# Ueber die Verbauungen am Flibach

Von Prof. Dr. Alb. Heim in Zürich.  
(Mit einer Abbildung auf Seite 253).

Ansicht des Bachbettes von der Talsperre III aufwärts.

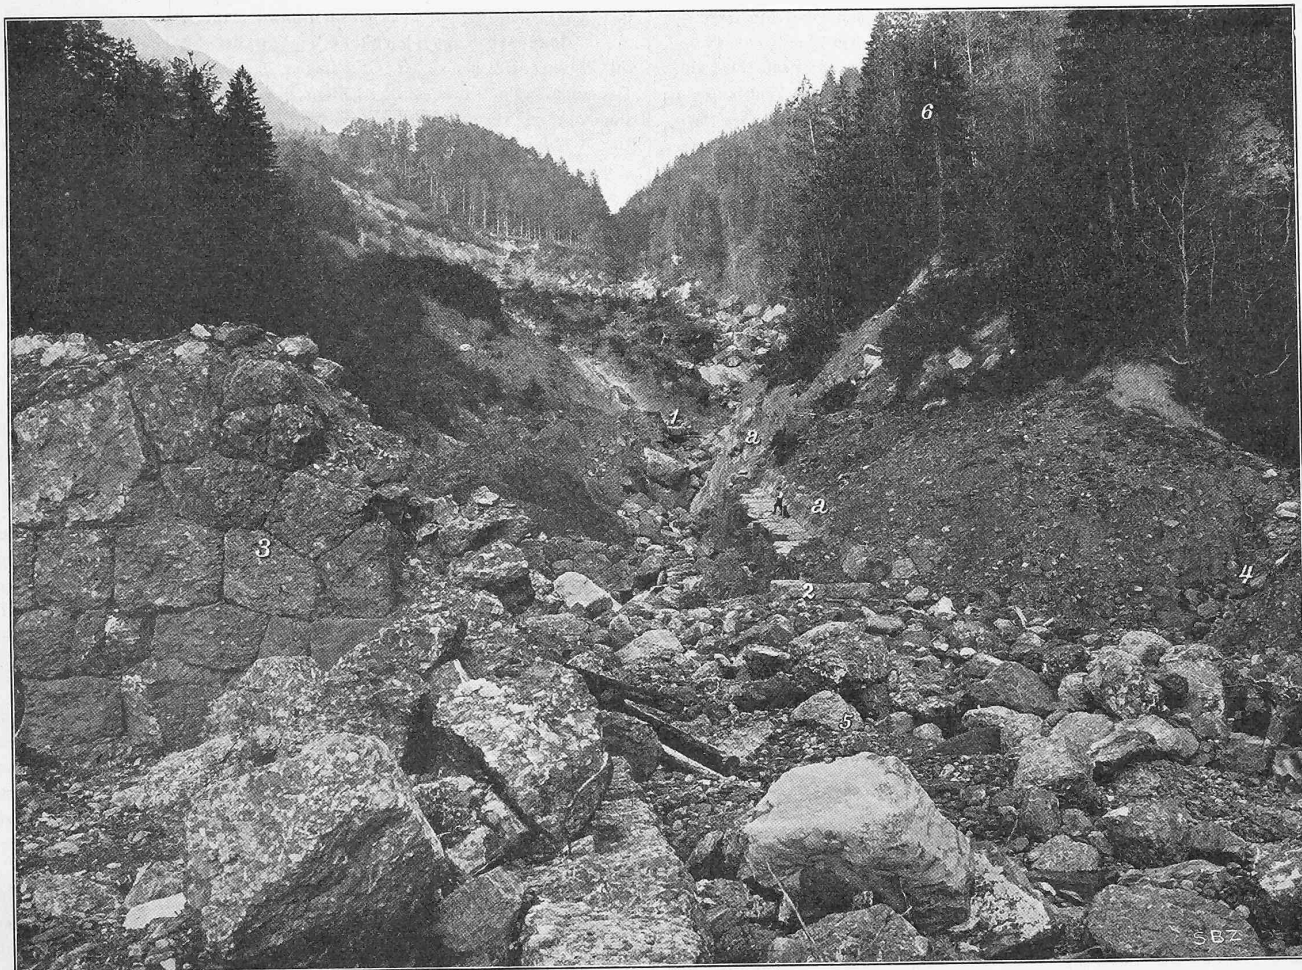
Sie ist bis auf einen kleinen Rest (1 in der Abbildung auf Seite 253) rechtsseitig verschwunden. Sie war nicht auf den Flyschfels fundiert, sondern man hat über dem jetzt frei zu Tage liegenden Flyschfels noch etwas Schutt gelassen, darüber einen Balken gelegt, der jetzt frei vorsteht, und dann die grossblockige Mauer auf den Balken gebaut.

Von der obersten bis zur zweitobersten Talsperre war eine lange Schale aus grossen Nagelfluhblöcken gebaut. Wie ein Gesimse klebt noch ein Rest dieser Schale (a—a im Bilde) links oben am Flyschschieferfels, die Bachfurche hat sich hier um drei bis fünf Meter unter die Schalensohle in den Schutt und Schiefer vertieft.

Die zweite Sperre lag nahe ob der Mündung des Renzletenbaches und war von kleinern Dimensionen. In der Mitte ist sie abwärts herausgedrückt worden, während ihre Flanken (2 im Bilde), obschon im Schutt stehend und nicht an den Fels angeschlossen, geblieben sind.

Das Seelein, das bei der Mündung des Renzletenbaches in den Flibach im März vorhanden war, ist mit den Trümmern der obern Verbauungen aufgefüllt (5 im Bild). Der Renzletenbach selbst (4 im Bild) hat aber keine Verheerungen gebracht und ist in der Vertiefung gegenüber dem Hauptbach um vier bis fünf Meter zurückgeblieben.

Talsperre Nr. 3 von oben, unterhalb der Mündung des Renzletenbaches gelegen, ist in der ganzen Breite der daran angesetzten Schale hinausgedrückt. Die beiden Flanken (3 im Bild ist die rechtsseitige Flanke, die linksseitige liegt rechts ausserhalb des Bildes), obschon nicht an den Gehängfels angeschlossen, stehen unverletzt.

2. Schon vielfach habe ich Gelegenheit gehabt, zu rügen, dass man in neuerer Zeit die Talsperren als *geradlinige* Quermauern baut. Die Talsperren im Flibach Nr. 2, 3, 5, 7, 8, 9 von oben gezählt, sind alle in ihrer Mitte einfach abwärts ausgedrückt worden. Sie sind *nicht* unter-spült, *nicht* hinterspült worden. Vielmehr sind bei den geworfenen verschwundenen Talsperren oft noch die Flanken und selbst das oft schlechte Fundament unzerstört entblösst geblieben. Es ist das letztere ohne Zweifel dem Umstände zuzuschreiben, dass die Konstruktion des Talsperrenfusses gut und richtig war. Das Wasser fand hier ein Sturzbecken vor, tief genug, um die Bewegung aufzuzehren, ohne eine Unterspülung des oft noch tieferen Fundamentes zu gestatten. Einzig beim Zusammenbruch der obersten Talsperre könnte Rückwärtseinschneiden der Bachsohle von unten zum Einsturz beigetragen haben. Wenn die gebrochenen Talsperren Nr. 2, 3, 5, 7, 8, 9 usw. als *liegende Gewölbe* seitlich an festem Gestein angesetzt worden wären, *so stünden sie sicherlich alle noch heute* und hätten die Katastrophe verhindert. Die Grösse der Blöcke und der schöne Bau helfen nichts, wenn die Konstruktion derart ist, dass die Mauer durch den Druck von hinten auseinandergetrieben, statt gewölbemässig fester gepresst wird. *Die Talsperre muss liegendes Gewölbe sein.* Möchten die Verheerungen am Flibach wenigstens diese Einsicht zeitigen!

3. Die Talsperren sollen in *richtigen seitlichen Widerlagern* und in dem Fundament wo immer möglich *auf festen Fels gestellt* werden. Sie auf einem Balken über Schutt zu bauen wie Nr. 1 und Nr. 6 ist unstatthaft. Ebenso liegt die Umspülungsgefahr nahe, wenn, wie hier oft, seitlich gar nicht an feste Talflanken angeschlossen wird. So hat denn auch an einer solchen Stelle, unterhalb Talsperre Nr. 10 der Bach den eingebauten Lauf verlassen. Bei einigen der Flibachsperrren ist seitlich die Kronmauer auf Schutt gestellt bis an die Talflanke fortgeführt. Das ist Blendwerk. Der Flibach eignet sich aber in der geprüften Region nach meiner Ueberzeugung sehr gut zum dauernd wirksamen Verbau durch Talsperren, und eine viel geringere

in früherer Zeit festgehaltenen Grundsätzen entsprechen: Sie sollen als liegende Gewölbe gebaut, auf Fels fundiert, die Widerlager in Fels gestützt, die Oberkante sanft eingebogen sein und gutes Fallbett am Fusse haben. Mit dem Bau der Sperren ist von unten nach oben vorzurücken unter sorgfältigster Auslese der dafür geeigneten Stellen. Schalen im Sammelgebiete sind meistens nutzlos.
